FORMULÁRIO DE CONTRIBUIÇÕES
CONSULTA PÚBLICA Nº 101/2020, de 14/12/2020 a 13/01/2021

**Contribuições para aprimoramento da minuta do
Plano Decenal de Expansão de Energia 2030 (PDE 2030)**

Instituição: **J Nogueira Engenharia**

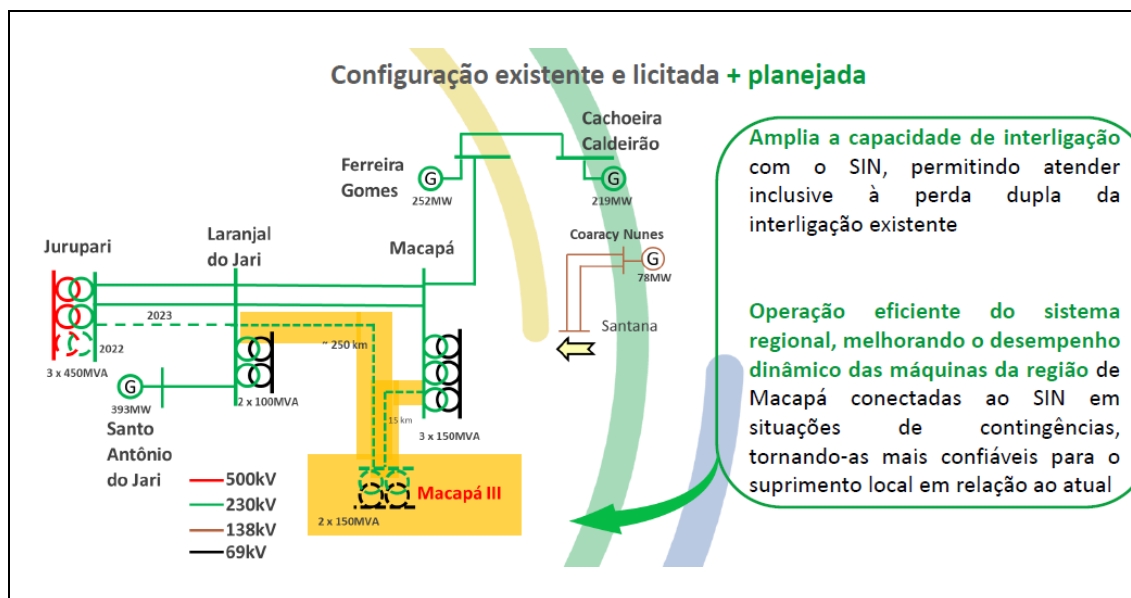
São apresentadas três alternativas. Entre as alternativas, não há dúvida, que a terceira, como mostra o recorte abaixo, é a menos frágil, ou seja, a mais recomendável.

Esta alternativa, reforçada com a nova LT 230 kV entre a Usina Ferreira Gomes e a nova SE Macapá III, que consta da Segunda Alternativa, e, especificando as novas LTs Laranjal – Macapá III e Macapá III – Macapá, com capacidade mínima, de 450 MVA e adotando-se para a nova subestação Macapá III: sete

unidades de transformação monofásicas de 230/69 kV, de 50 MVA, daria uma maior segurança, mas ainda aquém da robustez existente em outras regiões.
